ORD. N° : 2253
ANT. : PROYECTO DE REPOSICIÓN DE BACHES DE CALZADA EN AV. IQUIQUE ENTRE CHALINGA Y SARGENTO ALDEA, ANTOFAGASTA.
MAT. : ENVÍA OBSERVACIONES A PROYECTO DE REPOSICIÓN DE BACHES DE CALZADA EN AV. IQUIQUE ENTRE CHALINGA Y SARGENTO ALDEA, ANTOFAGASTA.
ADJ. : No Hay

Antofagasta, 08 septiembre 2025

**A : JOSE MIGUEL MATELUNA GATICA
INGENIERO CIVIL**
**DE : ROBINSON ESPEJO CHEPILLO
JEFE (S) DEPARTAMENTO TÉCNICO DE CONSTRUCCIONES Y
URBANIZACIÓN.**

Figura 1

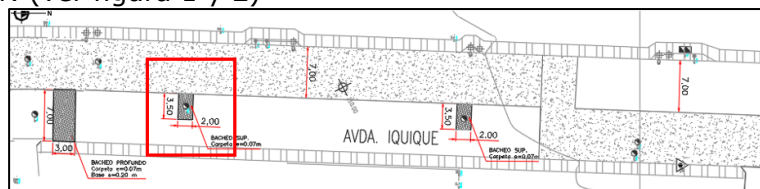
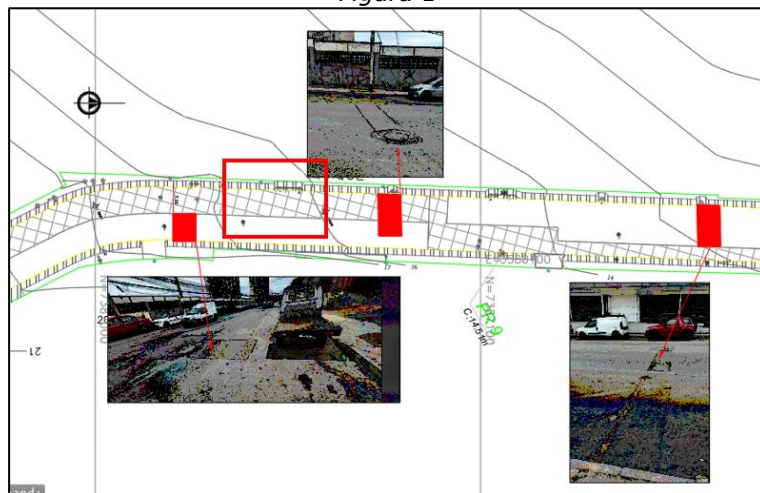
2.1. En planta de levantamiento se observa un bache el cual en la planta de reposición no se identifica. Aclarar. (ver figura 1 y 2)

Figura 3

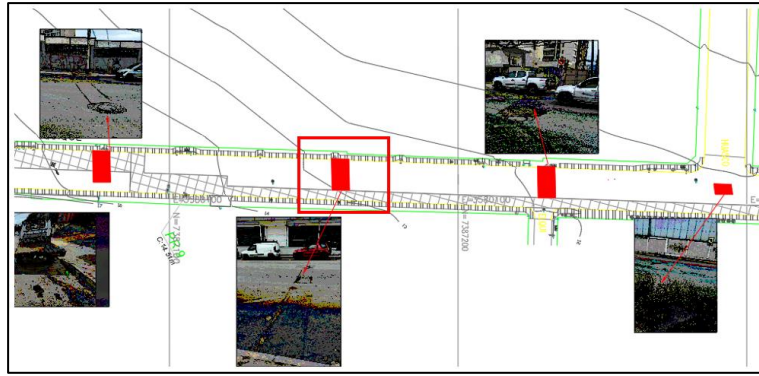
2.2. En planta de reposición se observa un bache el cual en la planta de levantamiento no se identifica. Aclarar. (ver figura 3 y 4)

Figura 7

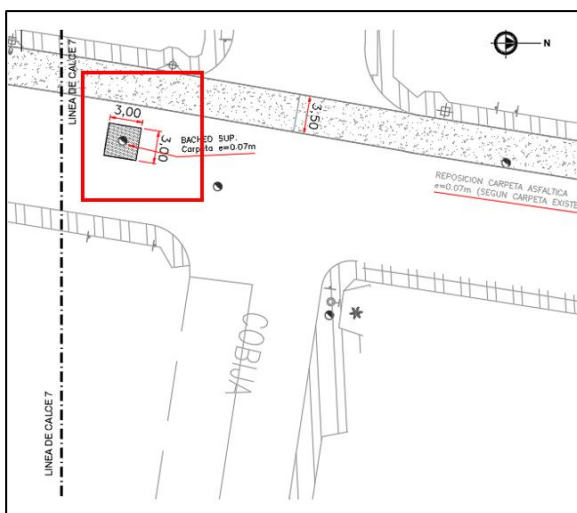
2.4. Se solicita que el bache que se encuentra en Av. Iquique con Cobija debe ser repuesto a lo menos en un ancho de 7 m, dado que se encuentra en el centro de dos pistas. (ver figura 7)

Figura 8

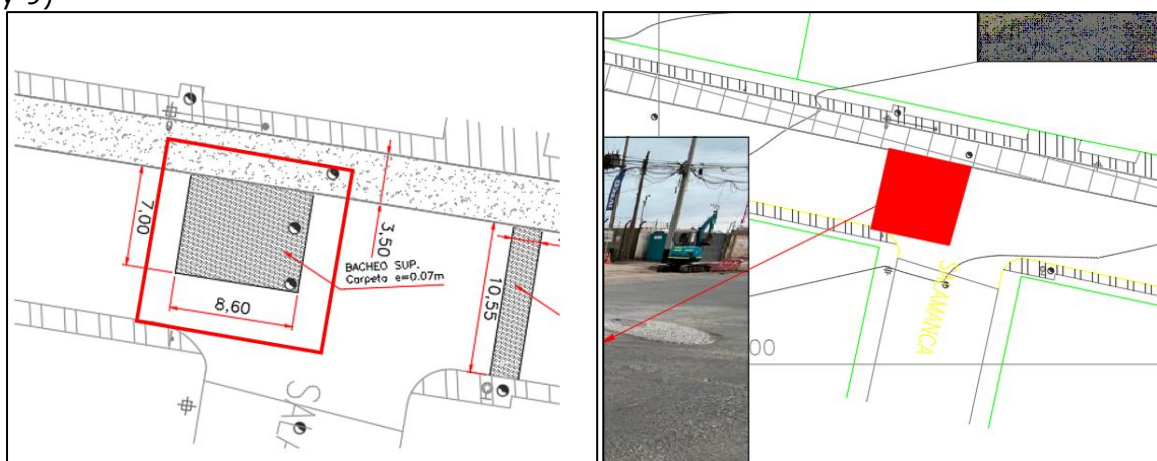
2.5. Para la reposición de baches en la intersección de Av. Iquique con Salamanca se solicita considerar una reposición de ancho 10.5 m, dada las condiciones del pavimento. (ver figura 8 y 9)
